美特鋁質有限公司
MIDI ALUMINIUM FABRICATOR LTD.

工程指示 / 要求簡箋 ENGINEER INSTRUCTIONS(E.I.)

工程指示編號:	EI- 4851D	**修改版本:**	D
	HK- 2278		
工程編號:	J 853	**工程名稱:**	大窩坪（延坪道）
收件人:	生統	**發件人:**	Edwin Ho
工程項目:	T1 幕牆單元件生產 (大貨)(修訂D: 修改鋁板加石材單元+512.5下格G4玻璃帶背板)	**日期:**	15/12/2022

內容: 訂D:修改鋁板加石材單元+512.5下格G4玻璃帶背板)

名稱	單元組裝圖	制圖	陳俊賢	2022.6.1	修改	A	B	C
材料		復核	謝永林	2022.6.28	日期	2022.7.19	2022.8.8	22.11.22
顏色	JMQ213457(三塗)	批准	胡哥		圖號	CW-PTMB41ZL C

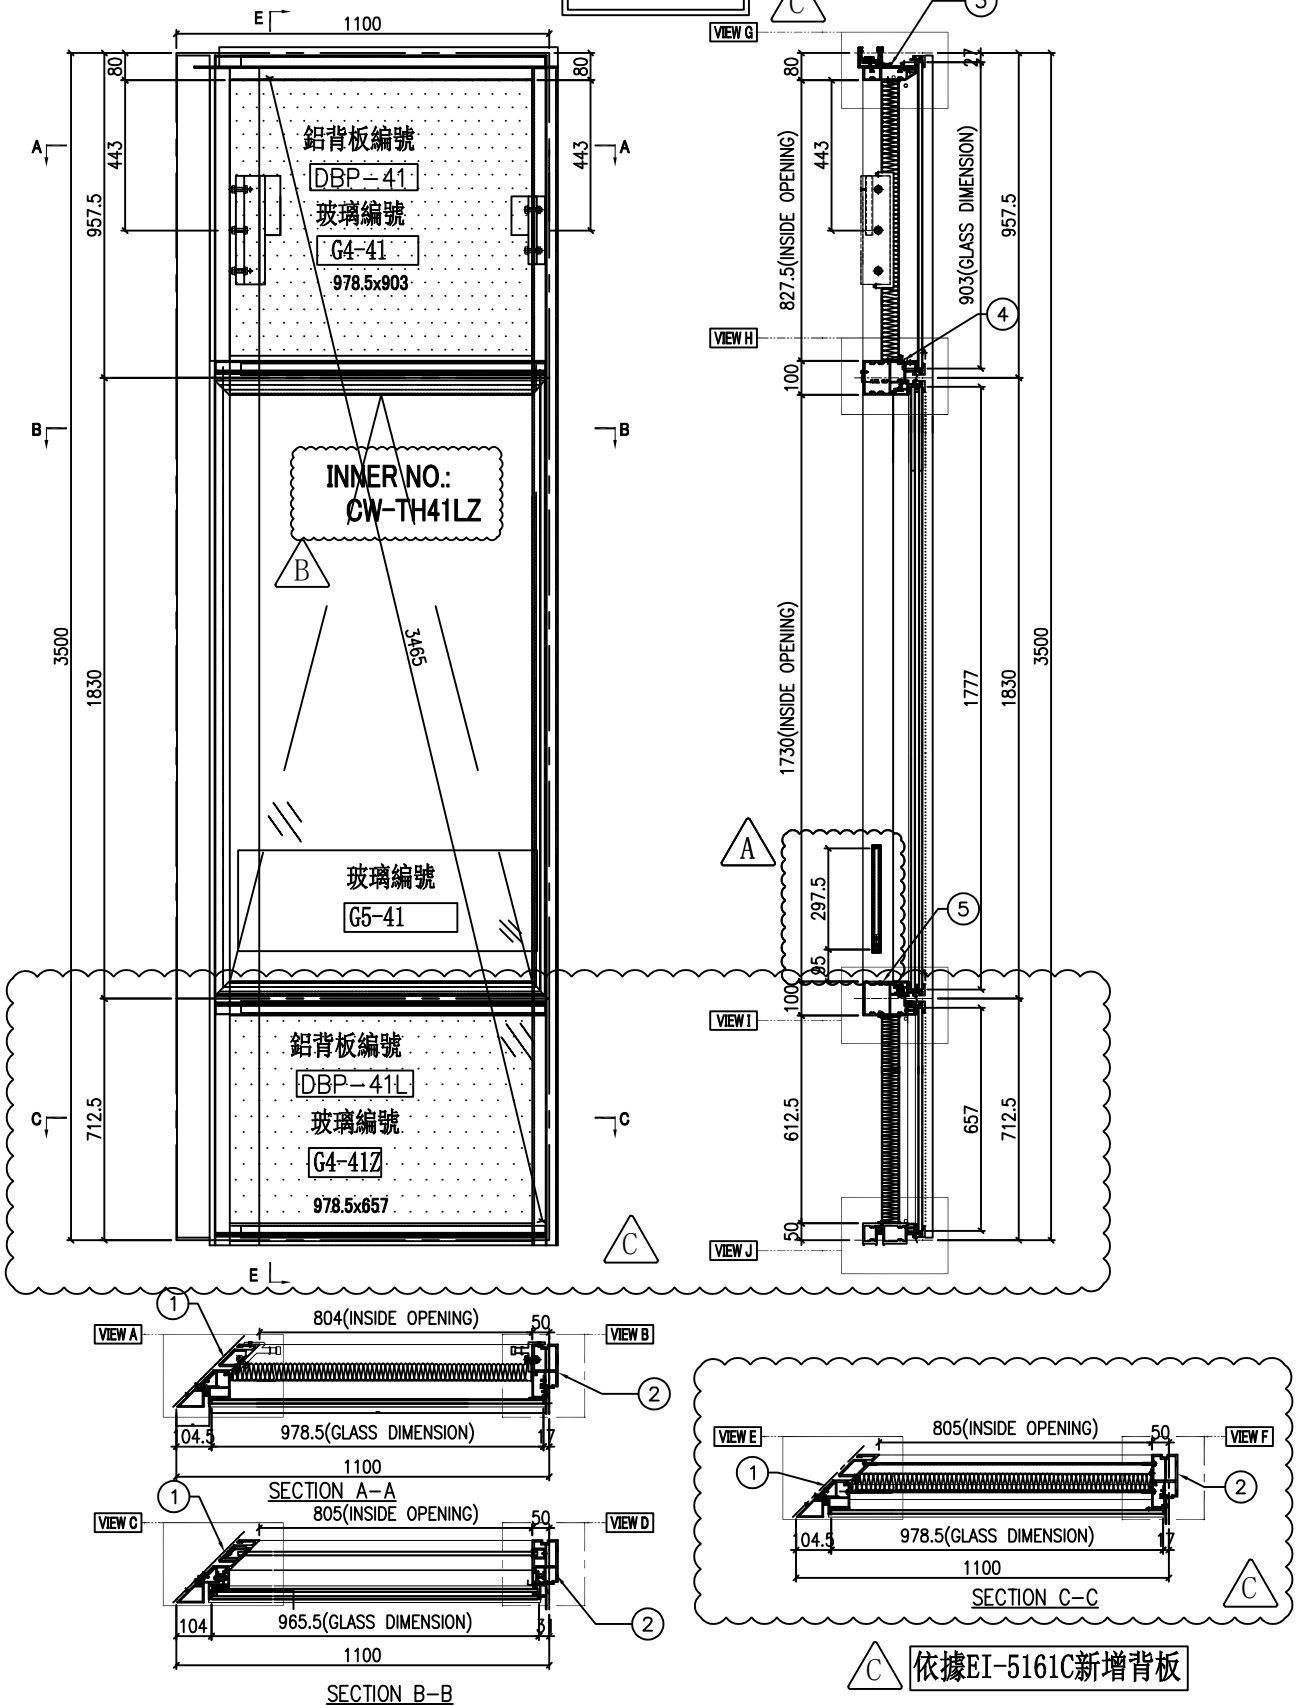
C 依據EI-5161C新增背板

名稱	單元節點圖	制圖	陳俊賢	2022.6.1	修改	A	B	
材料		復核	謝永林	2022.6.28	日期	2022.8.13	22.11.22	
顏色	JMQ213457(三塗)	批准	胡哥		圖號	CW-PTMB41ZL(1)		B

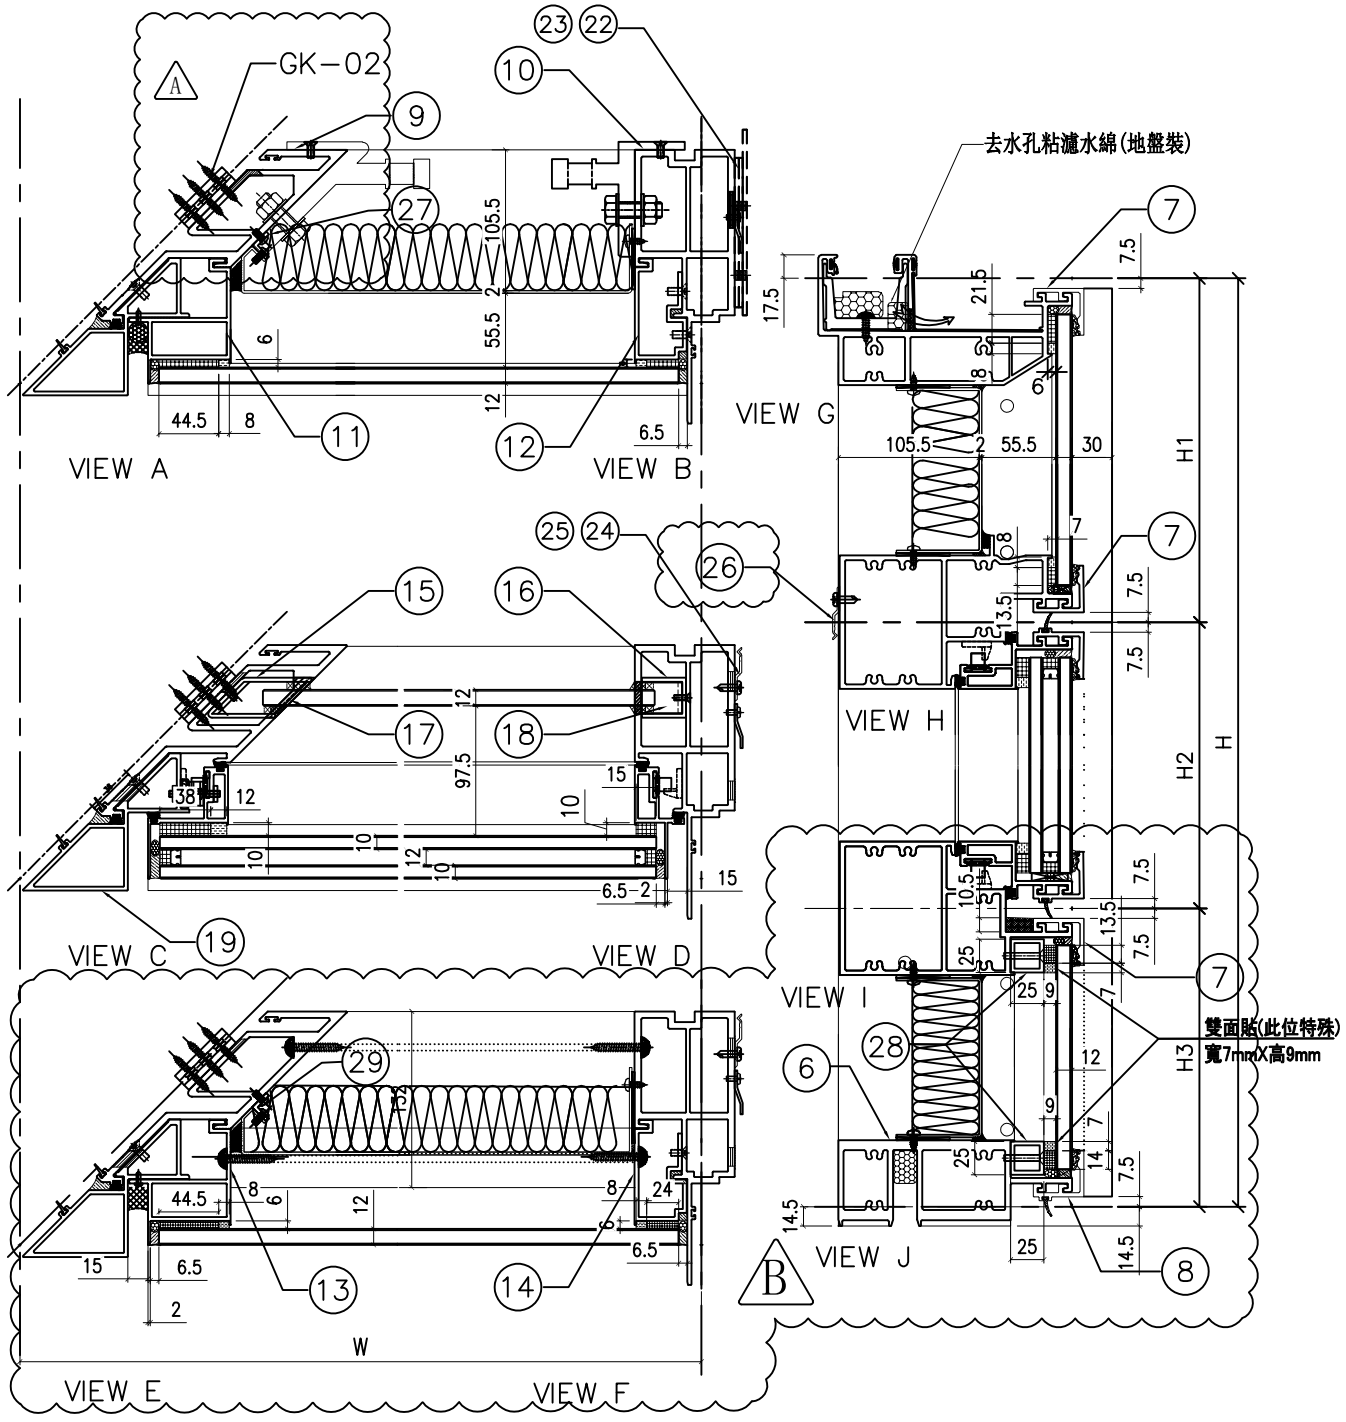
B 依據EI-5161C新增背板

名稱	單元組裝圖	制圖	陳俊賢	2022.6.1	修改	A	B	C
材料		復核	謝永林	2022.6.28	日期	2022.7.19	2022.8.8	2022.10.27
顏色	JMQ213457(三塗)	批准	胡哥		圖號	CW-PTBB23L

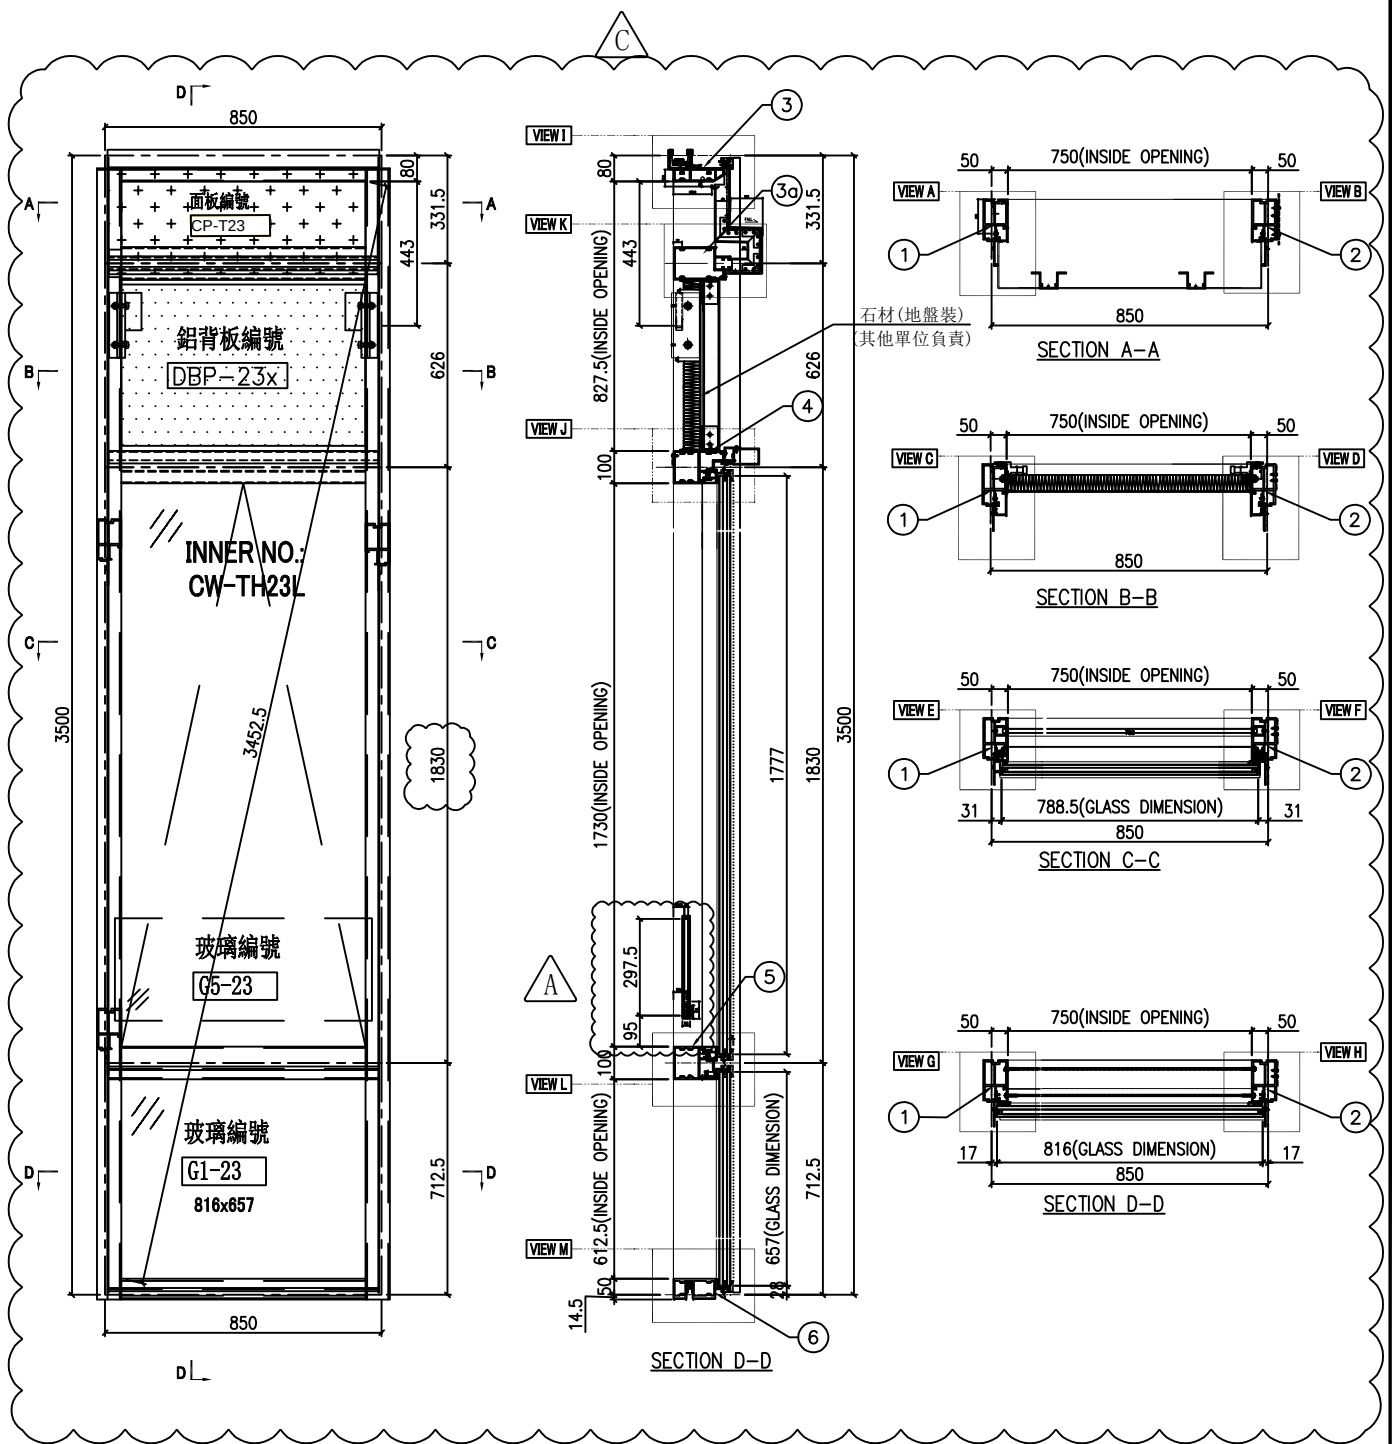
依據EI-5161C第九版施工圖修改(原:1000)分格高度尺寸
取消原位置玻璃，新增橫料與面板,裝飾鋁通
修改生窗分格高度 C

名稱	單元節點圖	制圖	陳俊賢	2021.11.03	修改	A		
材料		復核	謝永林	2021.11.30	日期	2022.10.27		
顏色	JMQ213457(三塗)	批准	胡哥		圖號	CW-PTBB23L(1)

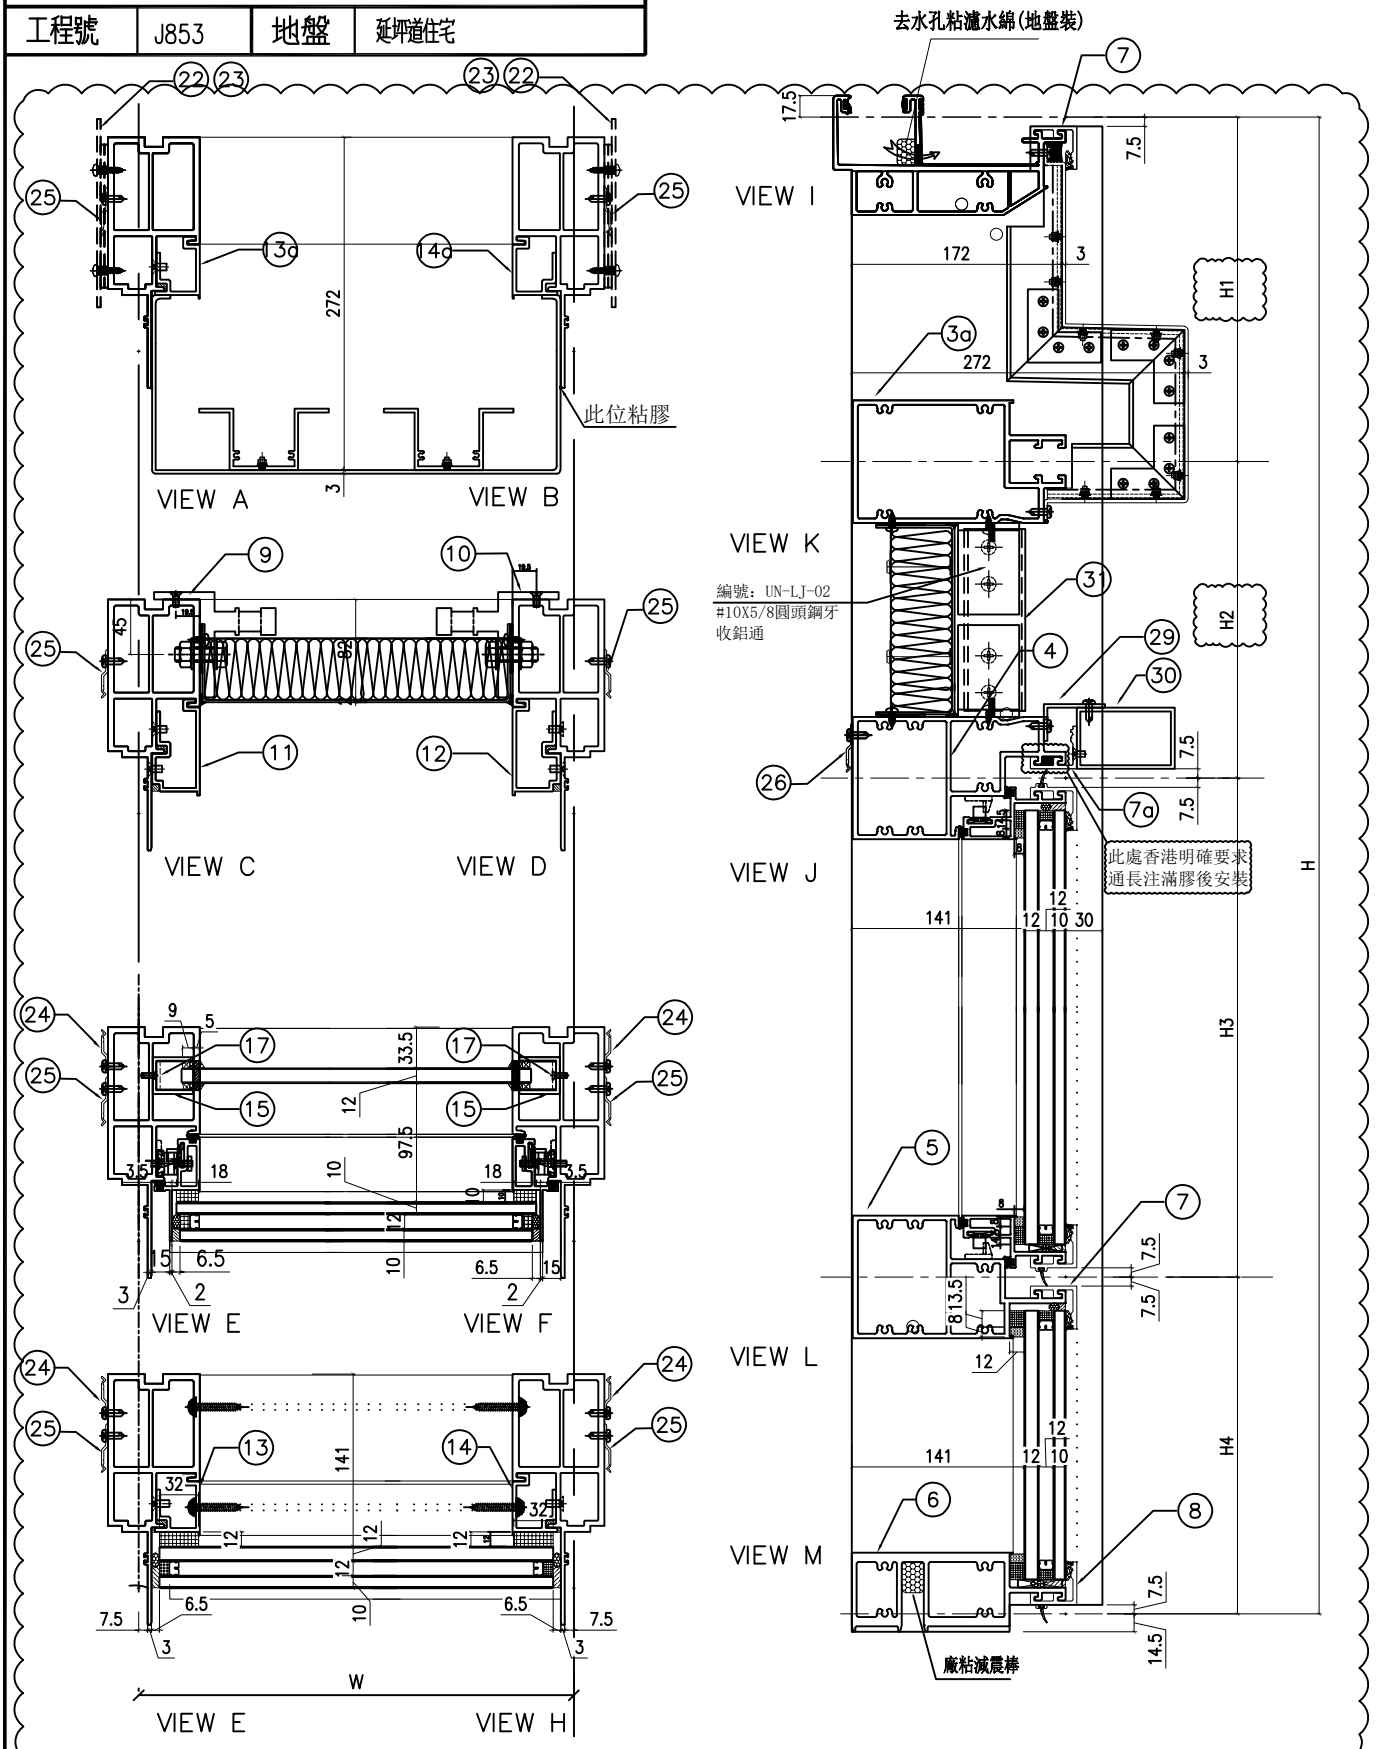
依據EI-5161C第九版施工圖修改(原:1000)分格高度尺寸
取消原位置玻璃，新增橫料與面板,裝飾鋁通
修改生窗分格高度 △1

名稱	梗邊企	制圖	陳俊賢	2022.6.1	修改	A	B	
材料	X85975	復核	謝永林	2022.06.28	日期	2022.7.18	22.11.26	
顏色	JMQ213457(三塗)	批準	胡哥		圖號	X85975-01KR

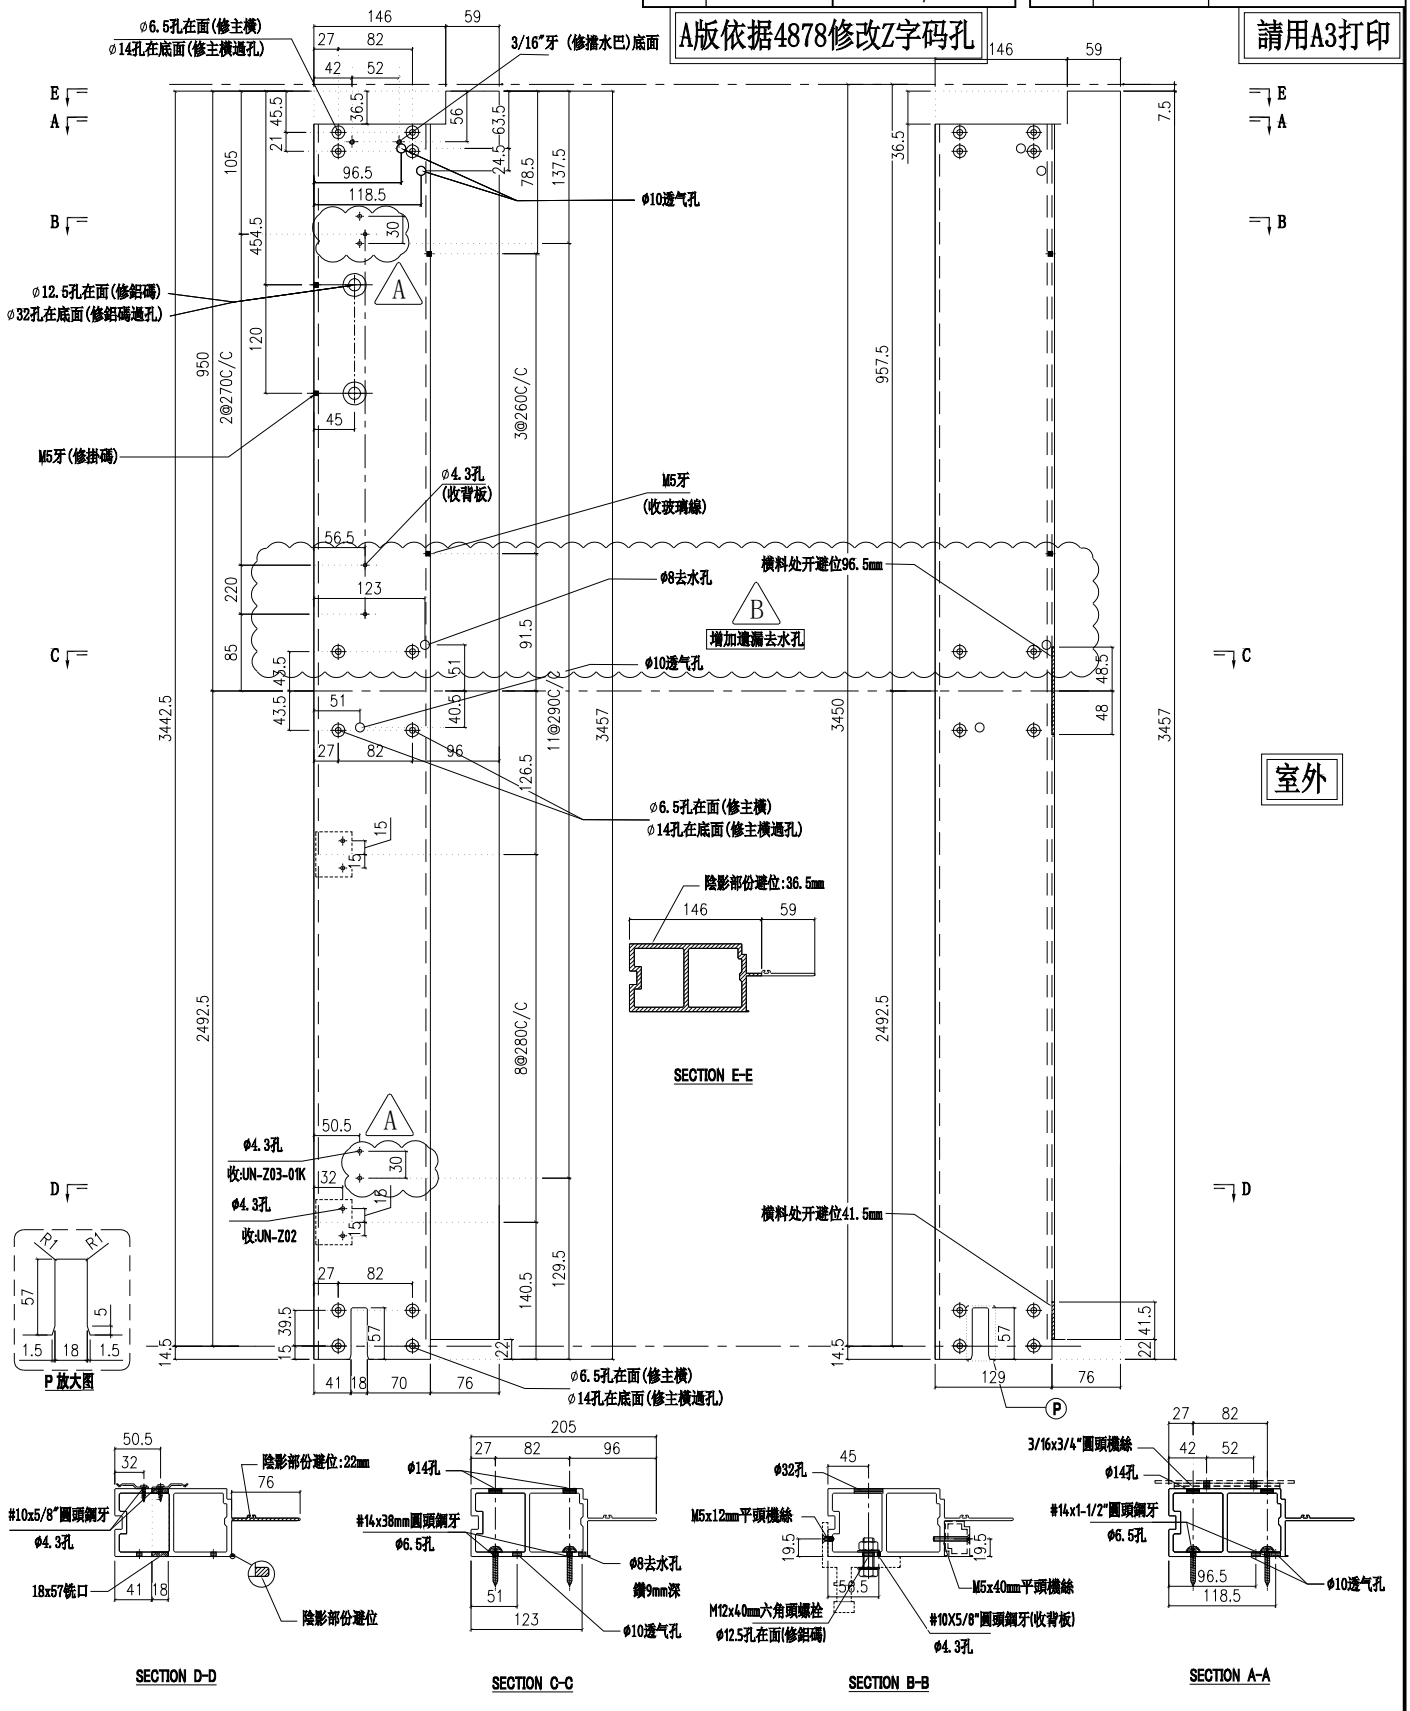
A版依据4878修改Z字码孔
